RELATÓRIO DE AUDITORIA

| Ordem de Serviço: | 024/2014 |
| Unidade Auditada: | Secretaria Municipal do Verde e Meio Ambiente - SVMA |

Este relatório apresenta o resultado da auditoria n.º 024/2014, realizada na Secretaria Municipal do Verde e Meio Ambiente - SVMA, com o objetivo de verificar a correta execução dos contratos oriundos da Ata de RP 10/SIURB/2012, com vigência de 12 meses a partir de 27/06/12, prorrogada até junho de 2014, cuja detentora é a empresa Engenharia e Construções LTDA - EEC, para execução de serviços gerais de manutenção preventiva, corretiva, reparações, adaptações e modificações, com fornecimento de materiais de primeira linha e mão de obra especializada. A referida ata contemplava o Agrupamento 25 - São Mateus e os preços praticados foram baseados na tabela de Custos Unitários 045/EDIF/SIURB/11.

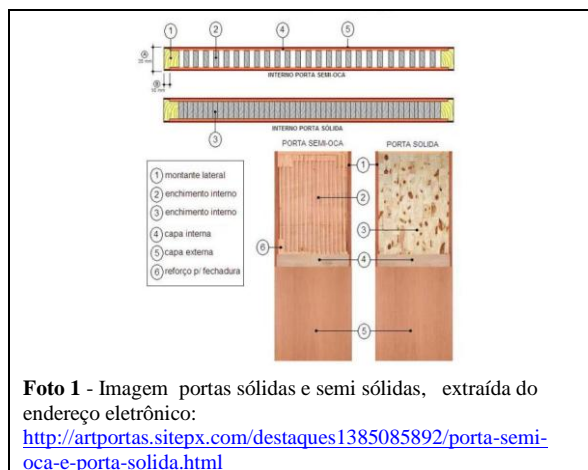
Porta Lisa Especial/ Sólida - Nas medições constam troca de 42 portas tipo lisa especial/ sólida, que variam de R\$ 198,30 a 210,20, entretanto, verificou-se que foram utilizadas portas encabeçadas, ou semi ocas. Consultando a tabela Edif/2011, constata-se a existência de Porta Lisa Comum/Encabeçada nos códigos 07-01-10 e 07-01-11, ao preço unitário de R\$ 149,97, cujas medidas se correlacionam com os códigos 07-01-06 e 07-01-07, cobrados na medição.

Caixa de Passagem Alvenaria - Na Memória de Cálculo referente à 1ª Medição, consta informação de 38 caixas de passagem localizadas na Entrada B (Administração e Guarita), no entanto, durante a

vistoria feita no local, pelo estado das caixas, há indícios de que tais serviços não foram executados através deste contrato.

Eletroduto de Aço - Verificou-se a presença de ferrugem nos eletrodutos na Administração/Portaria 1. Conforme 2ª medição, constata-se que os eletrodutos dessa área foram trocados no mês outubro/2013.

Saboneteiras/Portas Toalha e Papeleira de Louça Branca - Verifica-se que foram cobradas em medição a aquisição e colocação de 16 (dezesesseis) Saboneteiras, 16 Portas toalha de papel e 30 (trinta) Papeleiras de louça branca 15X15 cm, porém não foram identificados nenhum destes itens instalados nos respectivos sanitários. O valor total destes itens foi R\$ 3.628,46.

Grama Esmeralda - Consta nas medições o fornecimento e plantio de 4.256,69 m² de grama esmeralda no valor total de R\$ 93.817,45, entretanto, em vistoria local realizada no dia 15/08/14 não se constatou o efetivo plantio da quantidade medida.

Lavatório de Louça Branca, com coluna – Consta que foram instalados 2 (dois) lavatórios com coluna, capacidade mínima 7L no total de R\$ 497,24 na Guarita 1 (Rodoanel) e Guarita 2. Conforme vistoria realizada os lavatórios instalados não possuem coluna.

Disjuntores / Quadro de Distribuição – Verifica-se que havia previsão para instalação de 12 disjuntores, no total de R\$ 234,01, porém foram suprimidos da planilha de medição, no entanto, houve a cobrança e instalação do quadro de distribuição, no valor de R\$ 213,35, na Guarita 2, que encontra-se vazio.

- ✓ Atender o item 11.5 da Ata de RP 010/SIURB/12 que dispõe: *“A Detentora da Ata de Registro de Preços obriga-se a reparar, corrigir, remover, refazer ou substituir, às suas expensas, no todo ou em parte, os serviços executados em que se verificarem vícios, defeitos ou incorreções resultantes da execução ou dos materiais empregados”;*
- ✓ Aplicar as sanções previstas na Lei Federal 8.666/93, atentando para o disposto no art. 87;
- ✓ Apurar os valores pagos indevidamente e ressarcir a diferença aos cofres públicos.
